一. 根据现场施工实际情况需做以下变更:

城投广场B区B3#、B5#、B6#楼
下部商业及地下室

总平面图(拟变更图)
总平面图(原审批图)

工程编号	J2018-21-D1
图 别	建施
图 号	01/01
日 期	2020.03

总平面图
(拟变更图)

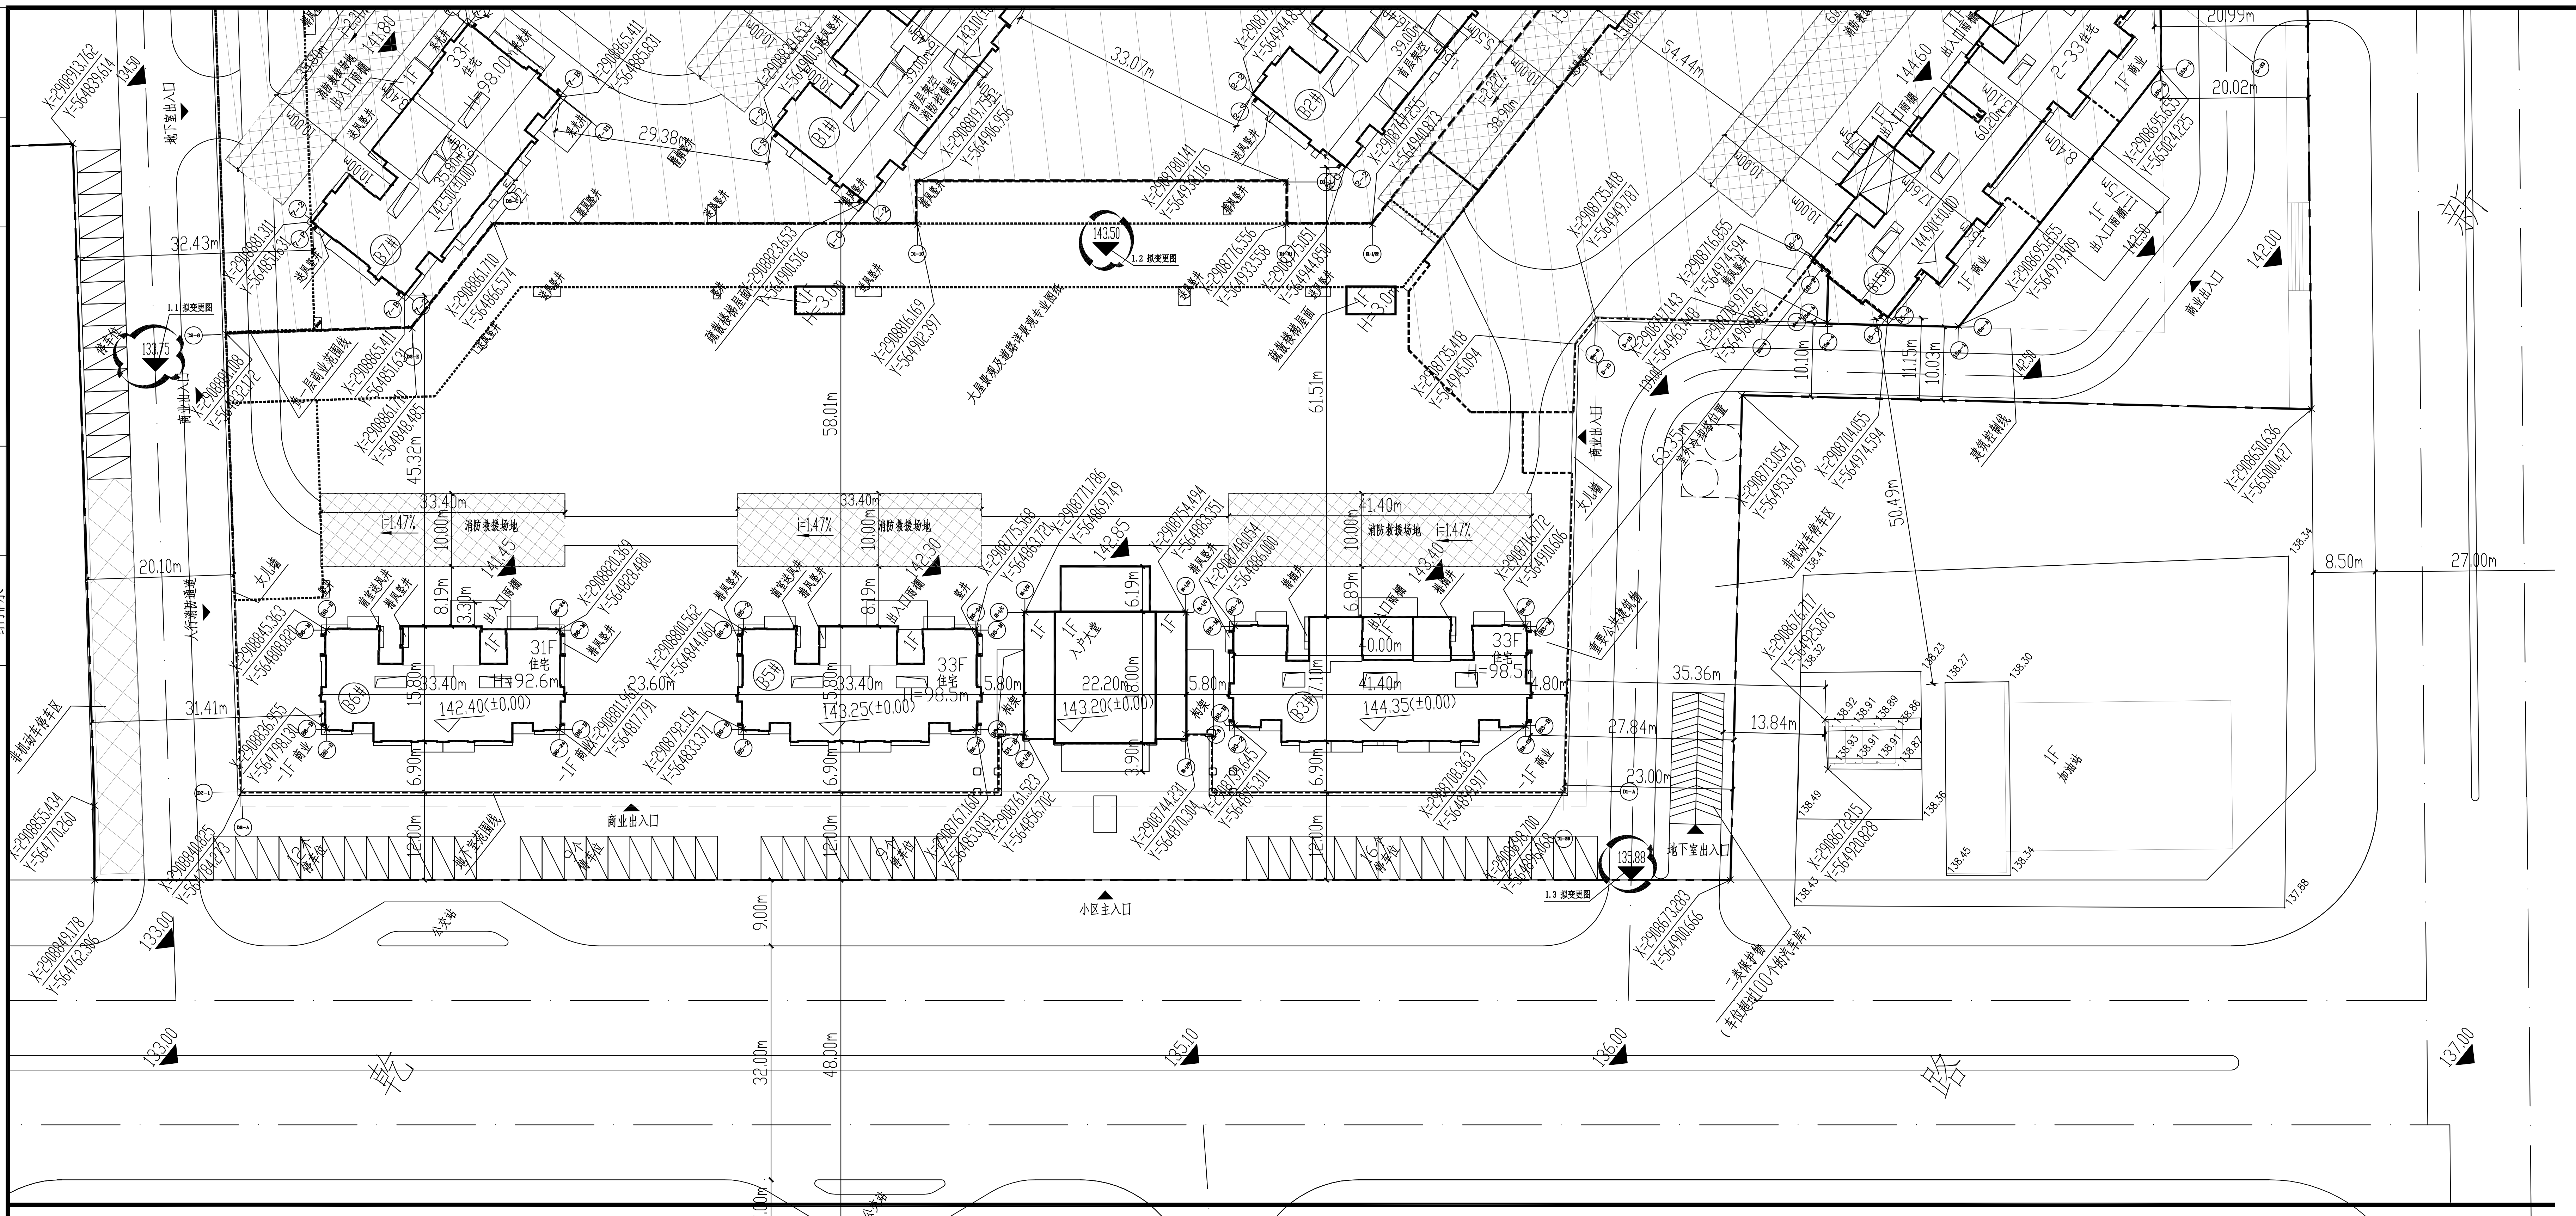
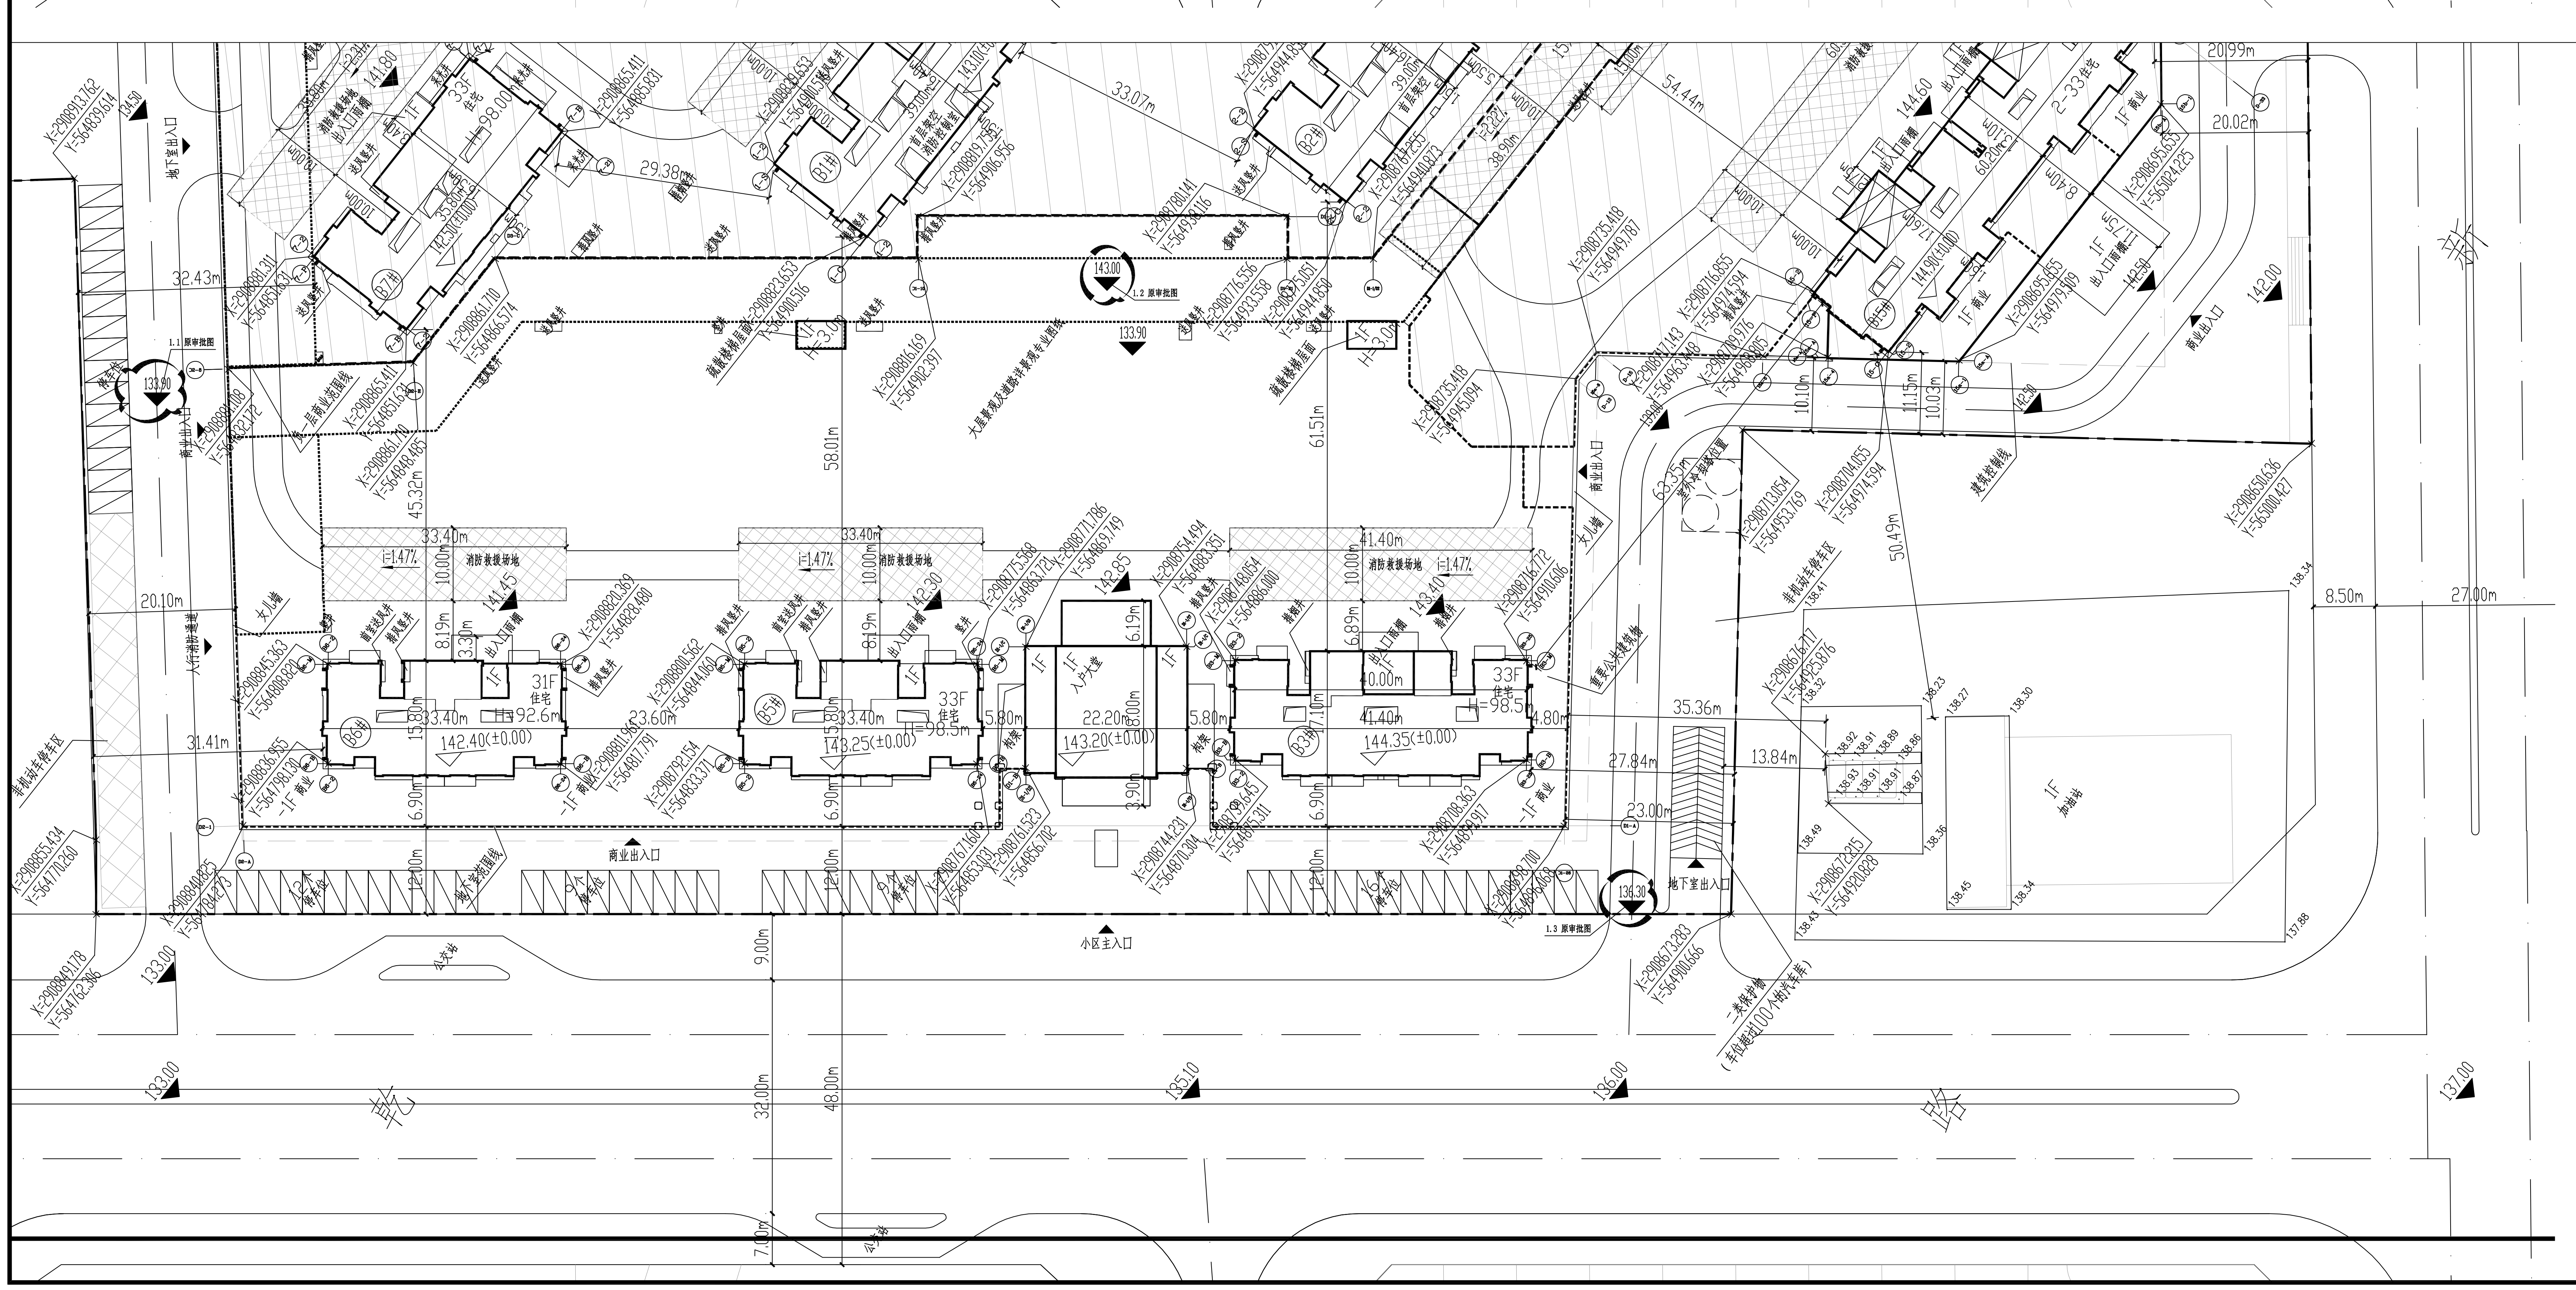
1.1、场地左侧道路靠二期位置标高降0.15米;

1.2、场地大屋面靠二期位置标高升0.5米;

1.3、场地右侧道路靠车库出入口位置标高降0.42米;
